**PROGETTO UNITARIO CONVENZIONATO per il
COMPARTO A3 (AMBITI ANS 2.1 parte E ANS 3.2),
località Cà del Vento**

Norme Tecniche di Attuazione

DICEOR – BER prot. n° 0919

Oggetto : progetto unitario convenzionato per il comparto A3 - Ambiti ANS 2.1 (parte) e ANS 3.2) – Riavvio del procedimento e convocazione seconda seduta della Conferenza dei Servizi.

ALL. DI-CEOR BER
 PROT. 0919
 DEL 24 OTT 2016

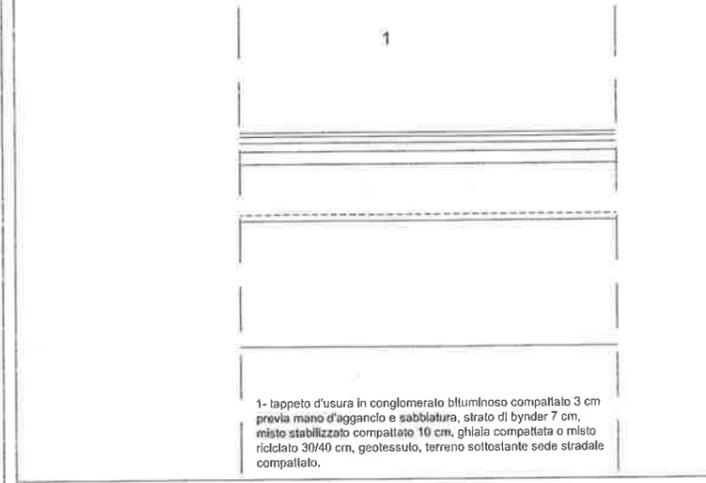
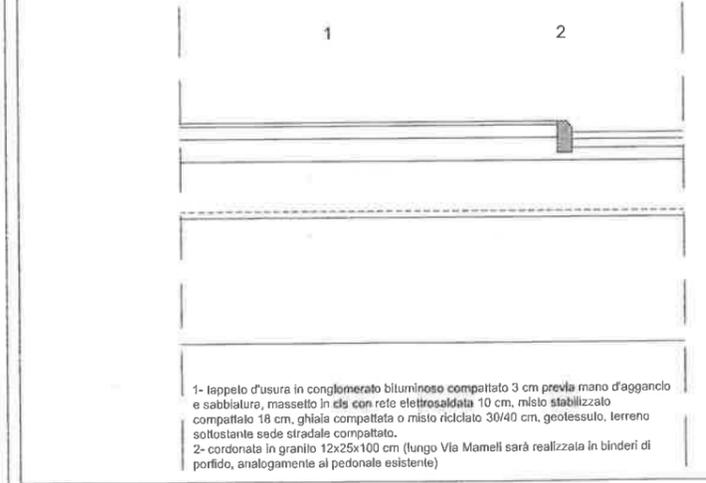
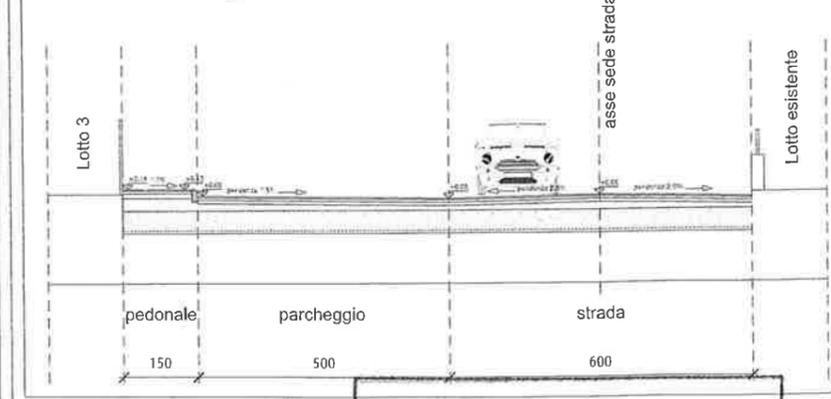
Ricordiamo che i terreni da noi attraversati sono gravati da regolare servitù di metanodotto, con atti notarili registrati e trascritti, i quali prevedono tra l'altro, l'obbligo di mantenere nuove opere di qualsiasi genere e natura, come pure fognature e canalizzazioni chiuse, alla distanza di m. 11,00 dall'asse del metanodotto sopra indicato, con obbligo di lasciare a terreno agrario la fascia asservita.

- qualsiasi nuova costruzione anche di tipo amovibile (gazebi, casette per attrezzi o similari, barbecue, piscine, giochi da giardino per bambini, ecc.), così come i pozzetti per sottoservizi, dovranno essere esterni alla fascia asservita della condotta così come sopra descritta;

- a parte i tratti della viabilità e dei percorsi pedonali pubblici in progetto e l'area adibita a parcheggi (evidenziata con la lettera "A" nell'allegata planimetria), che dovrà distare almeno 6,0 metri dall'asse del metanodotto, l'intera fascia asservita della condotta dovrà rimanere a terreno verde; qualora la fascia a verde fosse limitrofa ad aree asfaltate, la stessa dovrà essere delimitata da cordoli di altezza non inferiore a 0,25 m dal piano campagna;

- qualsiasi recinzione, all'interno della fascia asservita della condotta, dovrà essere leggera e traguadabile, del tipo paletti in ferro, direttamente infissi nel terreno per una profondità non superiore a 0,5 metri dall'attuale piano campagna, e rete metallica;

- le aree della fascia asservita, interne alla recinzione dei lotti n° 2 e 3, dovranno essere sempre mantenute a terreno verde, libere da costruzioni di qualsivoglia tipologia anche se amovibili, impianti di illuminazione privata, ecc.;

- l'intersezione con eventuali nuovi servizi (luce, acqua, gas, telefono, fogne, ecc.) dovrà avvenire in senso ortogonale alla nostra tubazione ed unicamente nel tratto in cui la stessa è in protezione (tratto di condotta parallelo alla via del Fossato); la distanza misurata in senso verticale tra le superfici affacciate dei servizi ed il metanodotto non dovrà essere inferiore a 0,5m; fra il servizio più prossimo e l'estradosso della ns. condotta, dovrà essere posta una soletta delle dimensioni di 200x100x10 realizzata con beole in c.a. delle dimensioni di 100x50x10cm; una soletta identica sarà posata tra il piano di calpestio ed il servizio ad esso più vicino; in ogni caso qualsiasi attraversamento della condotta dovrà preventivamente essere visionato ed autorizzato dai nostri tecnici competenti;

- eventuali pali di illuminazione dovranno distare almeno 4,0m dall'asse della nostra condotta, mentre le relative messe a terra dovranno essere portate alla distanza di almeno 6,0 metri dal metanodotto;
